Modulo per la presentazione delle osservazioni per i piani/programmi/progetti sottoposti a procedimenti di valutazione ambientale di competenza statale

ID: Codice procedura (ID_VIP/ID_MATTM): 12691

“Progetto di un impianto eolico denominato "Pitigliano" ubicato nei comuni di Pitigliano (GR) e Sorano (GR) costituito da 20 (venti) aerogeneratori di potenza nominale 7,0 MW per un totale di 140,0 MW con relative opere connesse ed infrastrutture indispensabili”

IMMAGINE n 5. Mappa eolici elaborata dall'Associazione Amici della Terra. La mappa evidenzia il cumulo degli impianti tra Lazio e Toscana.

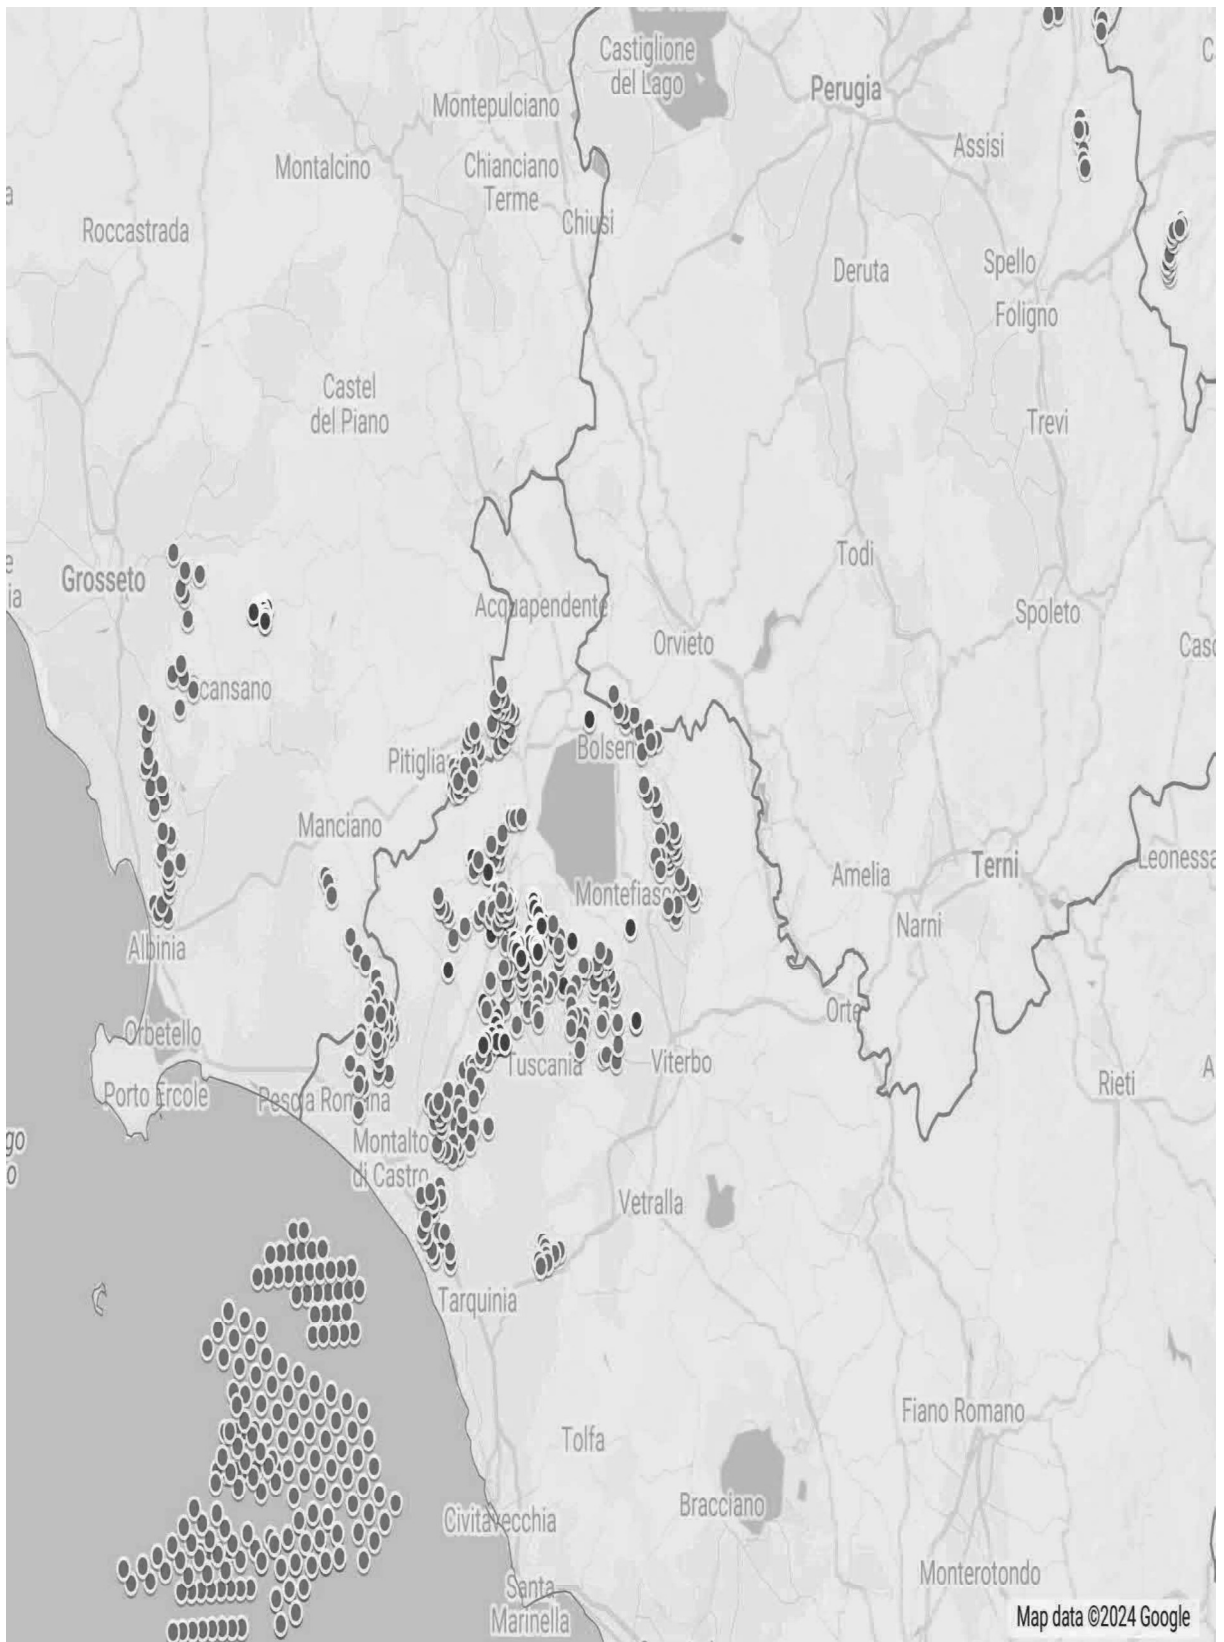
Riguardo al cumulo degli impianti FER, le mappe prodotte dalla proponente riguardano, come già evidenziato, soltanto una parte molto piccola degli impianti FER dell'area intermedia e vasta e in particolare di quelli eolici che contribuiscono a creare un notevole cumulo e la saturazione del territorio tosco laziale. Riguardo al cumulo dei soli impianti eolici si riporta la mappa dell'intervisibilità degli impianti eolici elaborata dall'Associazione nazionale “Amici della Terra”.

IMMAGINE n. 7 Mappa della intervisibilità degli impianti eolici elaborata dall'Associazione nazionale Amici della Terra. La mappa non è aggiornata comunque rende molo bene dell'enorme impatto visivo creato dal cumulo degli impianti.

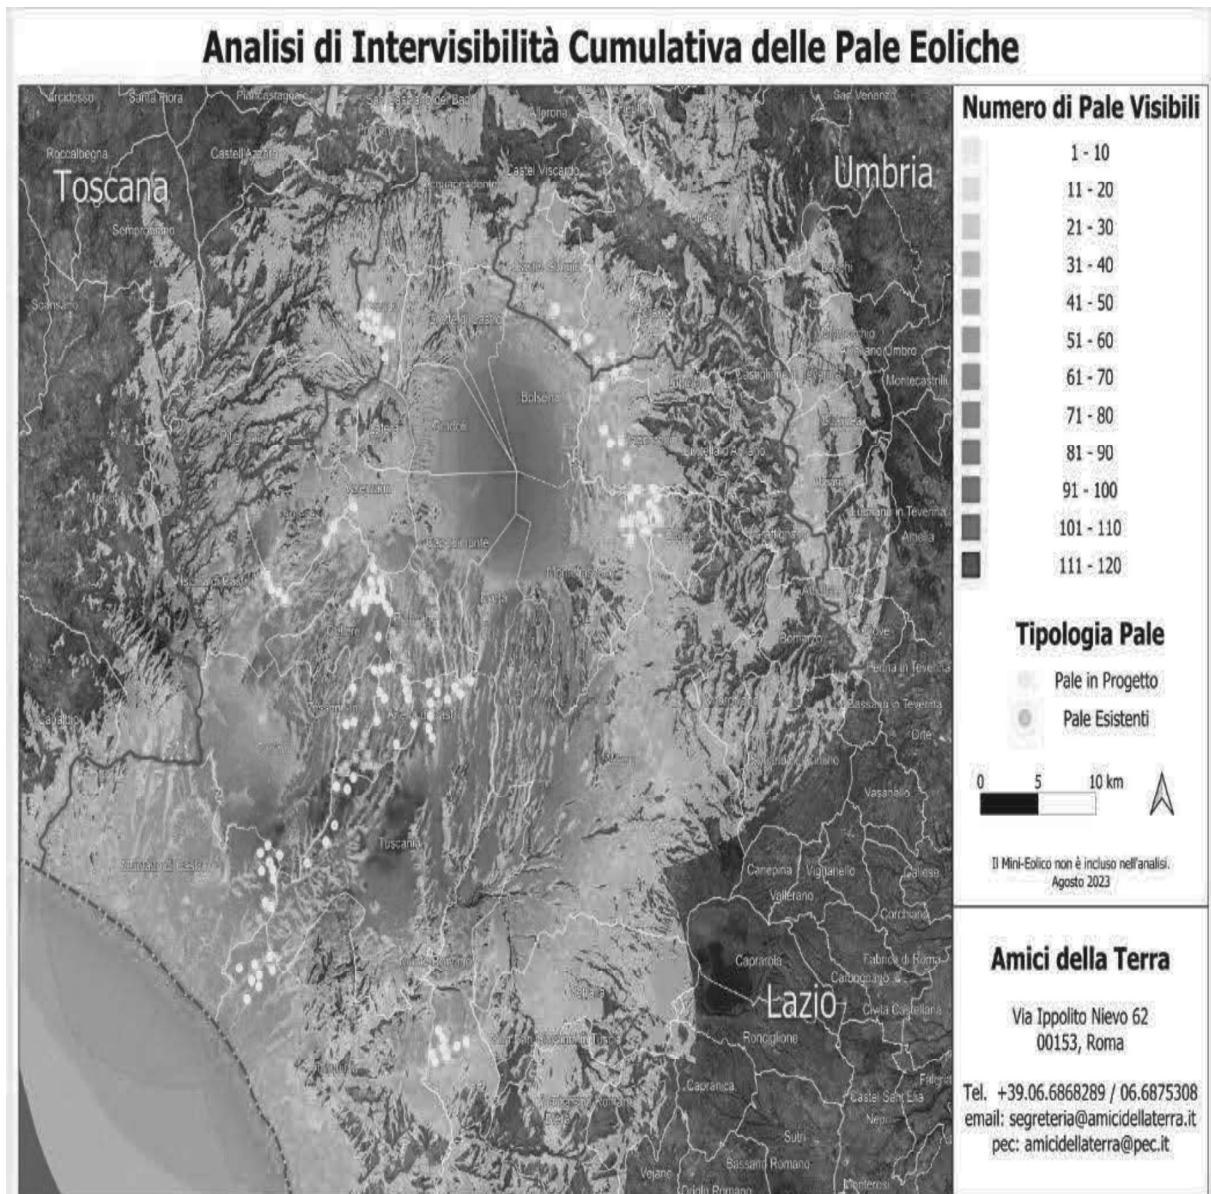
Se agli impianti eolici rappresentati qui sopra che non comprendono sia l'impianto eolico Pitigliano e le altre 14 pale del progetto eolico in verifica amministrativa sempre nel territorio di Pitigliano si aggiungono i migliaia di ettari (7000 fin'ora) di territorio occupato dagli impianti fotovoltaici e agrivoltaici e dalle altre tipologie appare chiaro il numero spropositato degli impianti FER nella bassa toscana e nella Tuscia.
